Réf. CRMS : AA/JMB/BXL20874\_644\_Jacobs\_7

Objet : BRUXELLES. Place Jean Jacobs, 7.

Demande d'avis de principe portant sur la restauration et transformation en façade arrière ▪  
**Avis de principe de la CRMS**

Projet façade arrière, extrait du dossier, mars 2013

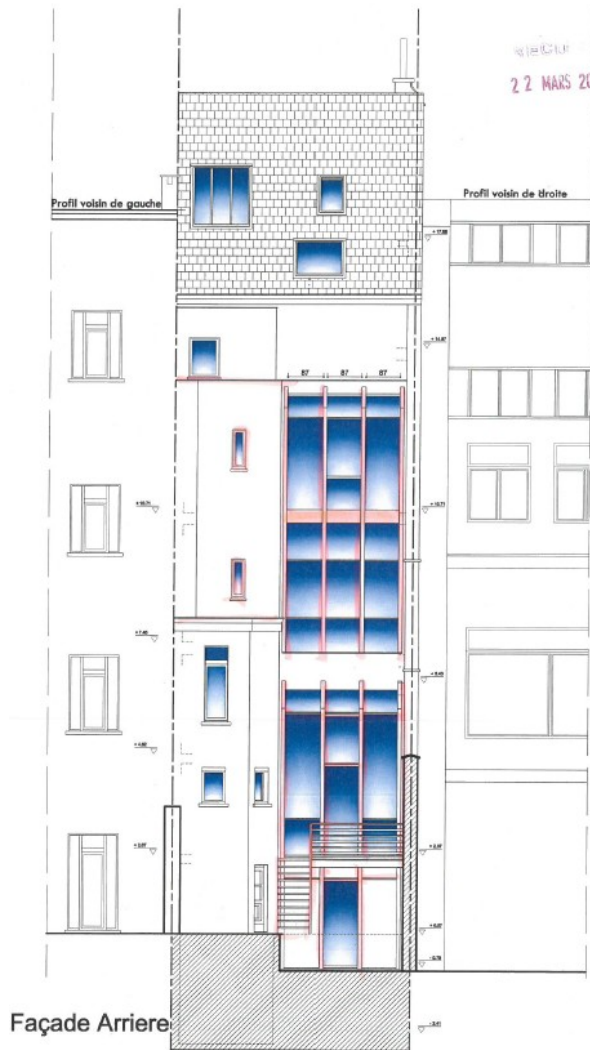
- Le projet porterait atteinte aux toitures classées arrière et notamment au lanterneau surplombant le vitrail de la pièce arrière du bel étage qui serait supprimé au profit d'une dalle 'marchable' (sol d'une nouvelle extension). Le vitrail classé ne serait plus éclairé qu'en second jour, soit une option peu valorisante du point de vue patrimonial.
- Les interventions projetées altèreraient sensiblement la composition arrière de la maison, pourtant très bien conservée et de belle qualité ainsi que des dispositifs intérieurs

COMMISSION ROYALE DES MONUMENTS ET DES SITES  
KONINKLIJKE COMMISSIE VOOR MONUMENTEN EN LANDSCHAPPEN  
caractéristiques sans apporter une réelle amélioration du point de vue fonctionnel : l'ascenseur prévu dans l'annexe arrière ne permettrait pas une desserte efficace et fluide de l'immeuble étant donné la présence inévitable de volées d'escaliers reliant l'annexe au bâtiment avant.

Projet façade arrière, extrait du dossier, décembre 2013

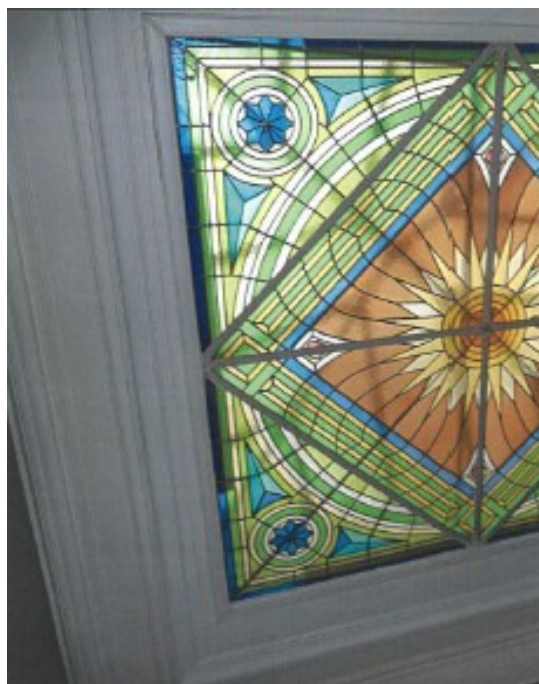
- Les interventions lourdes qui étaient initialement prévues, et notamment la transformation radicale de la façade arrière et de l'annexe pour l'implantation d'un ascenseur, avaient été abandonnées au profit d'un projet plus respectueux des qualités et caractéristiques architecturales et spatiales de la maison.
- Bien que l'usage de l'ascenseur soit relativement restreint et qu'il ne semble pas entièrement indispensable pour le bon fonctionnement de la maison, la CRMS ne s'oppose pas à son installation et accepte sa nouvelle implantation.

- La CRMS ne s'oppose pas aux modifications de baies dans l'annexe et à la suppression de l'appendice suspendu en façade arrière. Cependant, elle déplore la disparition, au 2<sup>ème</sup> étage de l'annexe, d'une baie de fenêtre pour l'aménagement d'un local sanitaire (suppression de baies, création d'une grande surface pleine), la CRMS demande revoir l'aménagement intérieur de l'annexe de manière à préserver la fenêtre existante du 1<sup>er</sup> étage.

Projet façade arrière, extrait du dossier, 2019

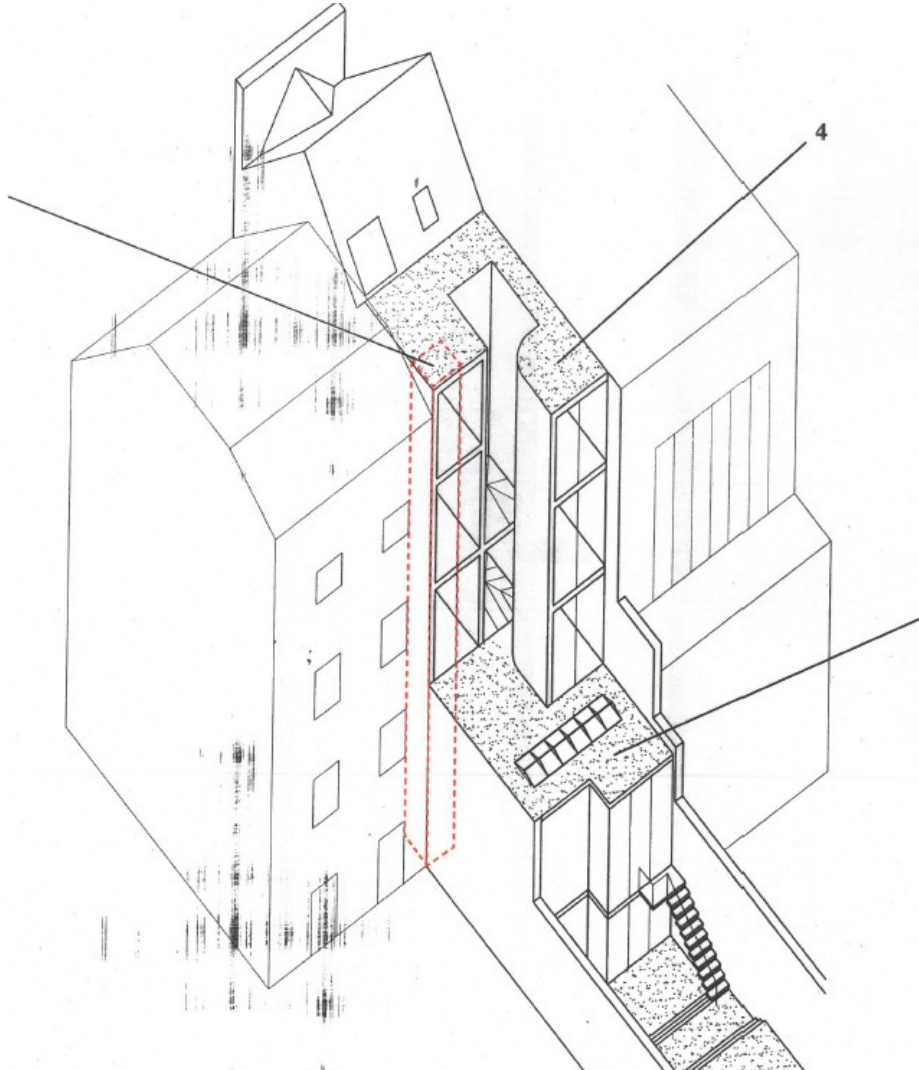
Pour aller chercher la lumière plus loin dans la parcelle côté arrière, le projet prévoit de reculer la façade arrière du -1 et du rez-de-chaussée jusqu'à hauteur de la fin du mur mitoyen. Si cette intervention permet en effet d'avoir des pièces plus lumineuses sur les nouveaux volumes, elle n'apporte pas de réelle solution à la situation existante puisqu'elle ajoute une profondeur supplémentaire qui rend les espaces existants du -1 et du rez-de-chaussée encore plus éloignés de l'apport en lumière naturelle.

Le demandeur propose la démolition des annexes du bien en question afin de reconstruire des volumes moins imposants et plus vitrés. La façade arrière serait elle aussi démolie au niveau des étages +1, +2 et +3 afin de la reculer, de la vitrer complètement et de donner accès à l'ascenseur. Les nouveaux niveaux de l'annexe seraient au même niveau que les niveaux de la maison, pour faciliter les circulations dans l'ensemble du bâtiment.

Même si la CRMS est consciente que la luminosité des annexes compose un écueil important pour plus de confort, elle ne peut s'exprimer favorablement à la démolition de ces annexes, de qualité et faisant partie intégrante de l'histoire du bien. Elle estime en outre que les problèmes d'éclairage ne seraient pas solutionnés du fait de l'emplacement de l'ascenseur, qui empiète sur les espaces nouvellement créés les plus lumineux, et du fait de la seconde annexe prévue (voir infra), qui ne créerait pas de plus-value réelle d'éclairage.

De manière générale, la CRMS estime le projet trop interventionniste et dénaturant pour un bien faisant l'objet d'une mesure de protection et plaide pour un retour à un projet plus respectueux du patrimoine, comme celui adapté en décembre 2013.
